Nuova cerniera G-G1 per vetro senza cornice piscina recinzione

Come qualche problema inaspettato successo del vecchio cerniera G-G1, ora sviluppato un nuovo design a cerniera G-G1 (stesso Articolo no), si prega di vedere il confronto come qui sotto:

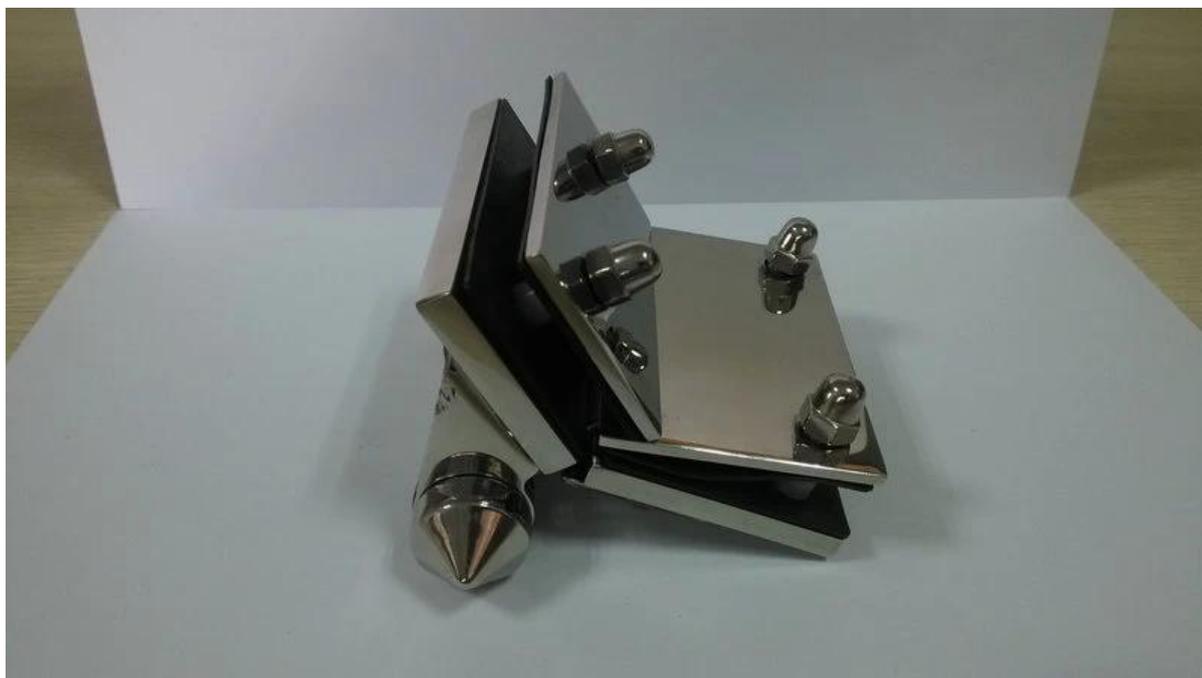
Aggiungiamo due pezzi più ampi della piastra posteriore per rendere la cerniera più forte, ma sicuramente il peso della nuova G-G1 aumentato (circa il doppio di quello vecchio)

Circa il materiale: usiamo ancora in acciaio inossidabile 316L, mantenuto la qualità e la capacità di anti-ruggine.
